改善箇所説明図

基準不適合発生箇所

対策後

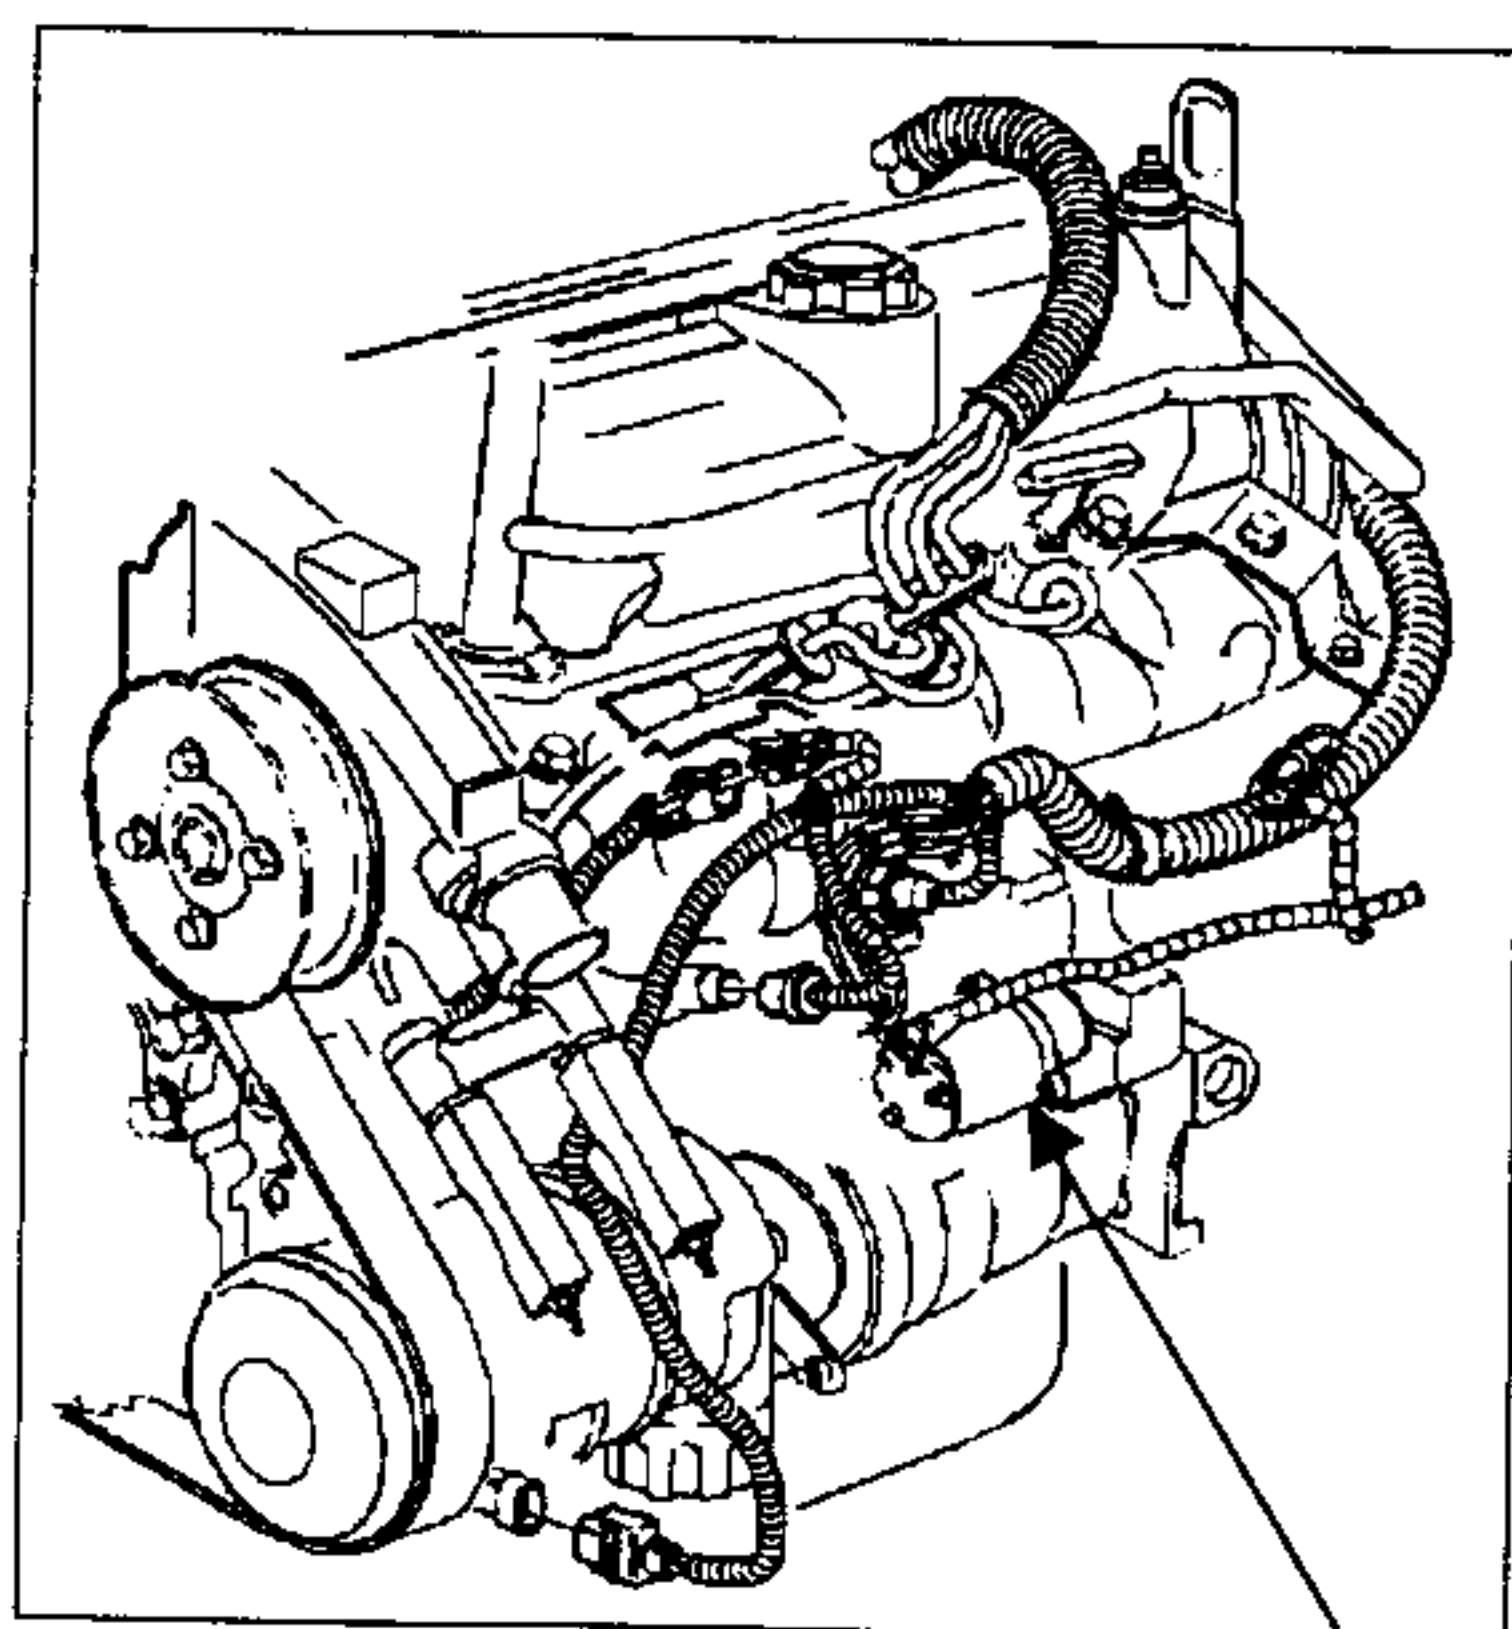
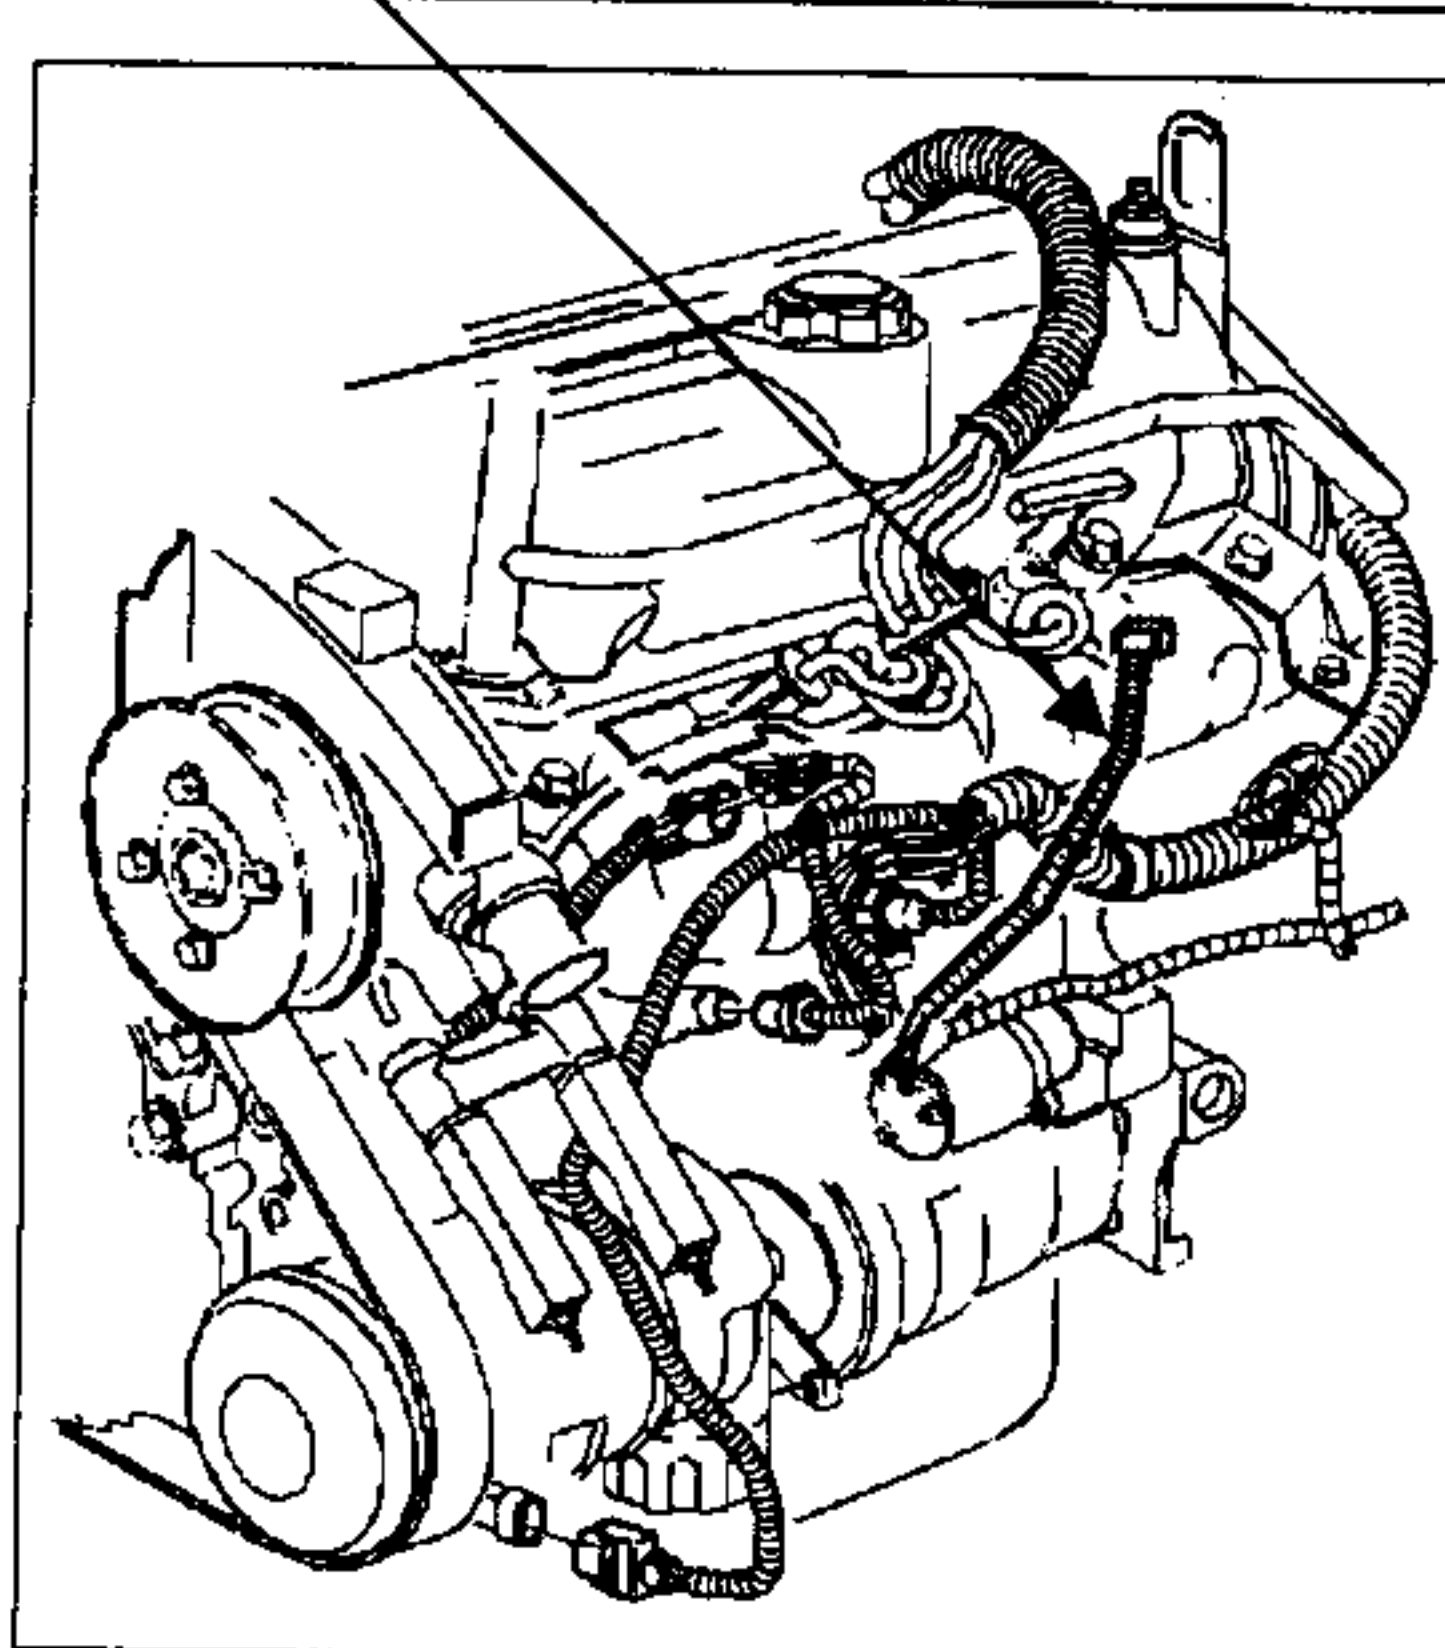
原動機の始動装置において、イグニッションスイッチの回路が不適切なため、始動時に時間がかかるなどイグニッションキーを長時間まわし続けた場合、当該スイッチに過大な電流が流れ、スイッチ内部が発熱して樹脂が溶損し、最悪の場合、短絡して火災に至るおそれがある。

全車両、スタータ制御用のリレーを新たに設置する。また、イグニッションスイッチに損傷があるものは新品と交換する。
